CONTRALORÍA REGIONAL DE TARAPACÁ  
UNIDAD DE CONTROL EXTERNO

## INFORME FINAL

# Municipalidad de Alto Hospicio

Número de Informe: 14/2014  
30 de diciembre de 2014

ANEXO N° 9

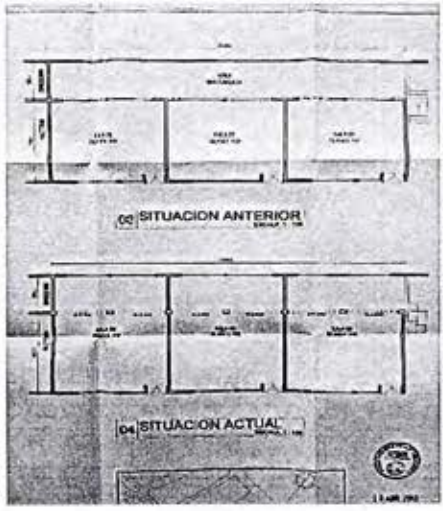
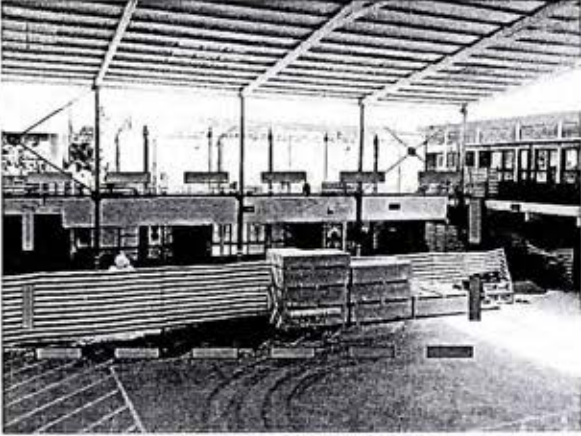
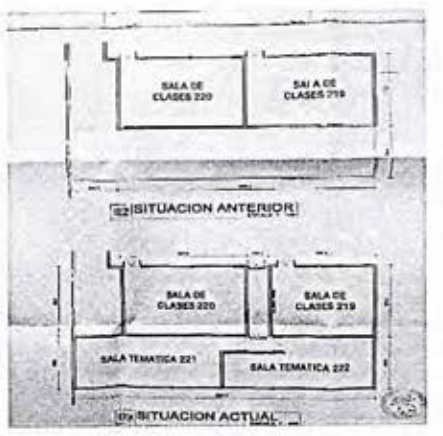
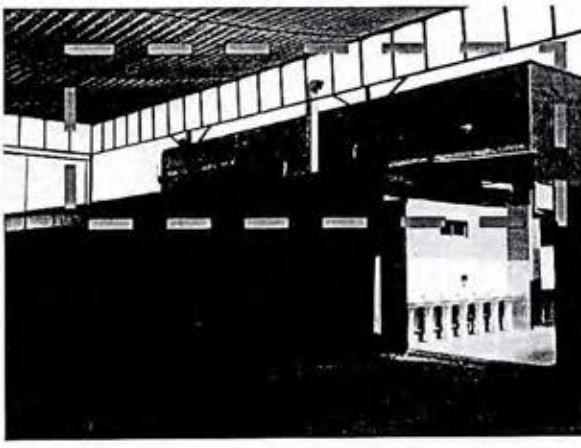
En terreno, se observó que el área construida de las salas de clases del primer nivel mostradas en las fotografías N<sup>os</sup> 1 y 2 del anexo N<sup>o</sup> 9, no se ajustan a lo presentado en la planimetría para la obtención del permiso y recepción municipal.

Aquella situación implica un incumplimiento a lo señalado en el cuarto párrafo del artículo 5.2.5 de la OGUC, en razón a que "El Director de Obras Municipales otorgará la recepción, previa verificación que las obras ejecutadas sean concordantes con el permiso otorgado y sus modificaciones, si las hubiere, salvo que cuente con informe favorable de Revisor Independiente, en cuyo caso revisará sólo los aspectos urbanísticos".

Si bien este Ente Fiscalizador acoge la iniciativa de incorporar una ficha de inspección en terreno en proyectos futuros, las situaciones observadas no logran ser subsanadas en esta instancia; por lo que corresponde mantener la observación planteada.

ANEXO N° 10

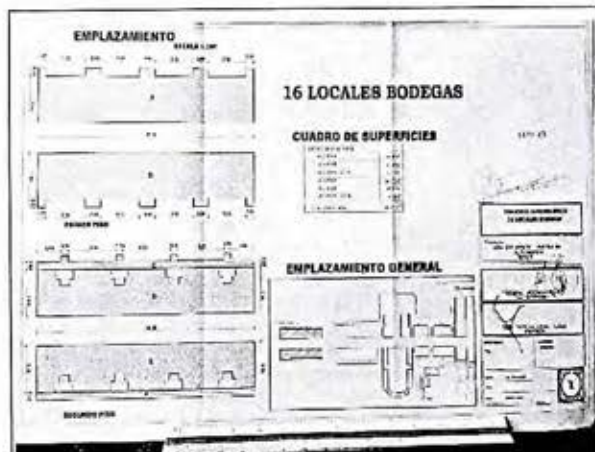
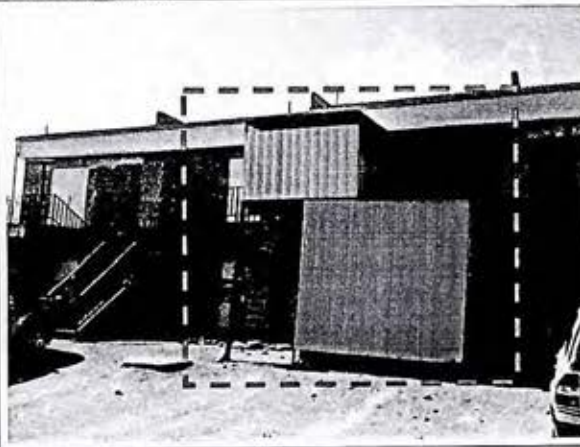
Se detectó que las edificaciones correspondientes a "16 locales bodegas" (2 unidades de 8 módulos de 2 niveles cada una), presentan ampliaciones en la fachada posterior las cuales no se grafican en la planimetría del expediente del permiso de edificación, según es posible de visualizar a través de las fotografías N°s 1, 2, 3, 4 y 5 del anexo N° 10. Esta situación incumple el artículo 1.4.15 de la OGUC, que indica que "Toda obra de urbanización o edificación deberá ejecutarse con sujeción estricta a los planos, especificaciones y demás antecedentes aprobados por la Dirección de Obras Municipales".

En respuesta a lo observado, el municipio señaló que al momento de la recepción definitiva parcial N° 22, emitida el 10 de junio del 2014, estas edificaciones no se encontraban construidas, por lo cual la Dirección de Obras procedió a citar a la empresa Terminal Agrohospicio S.A. al Juzgado de Policía Local de Alto Hospicio mediante boleta de citación N° 09032, de 16 de diciembre del 2014, adjuntando copia del documento señalado.

A ello añadió que, para el proceso de recepción definitiva total se exigirá una modificación de proyecto, donde se indiquen las superficies mencionadas con el correspondiente cobro asociado al pago de derechos por diferencias de superficies originales declaradas.

Sin perjuicio del procedimiento llevado a cabo por la referida Dirección, corresponde mantener la observación mientras no se acredite la regularización de dichas ampliaciones en cumplimiento de la normativa vigente.
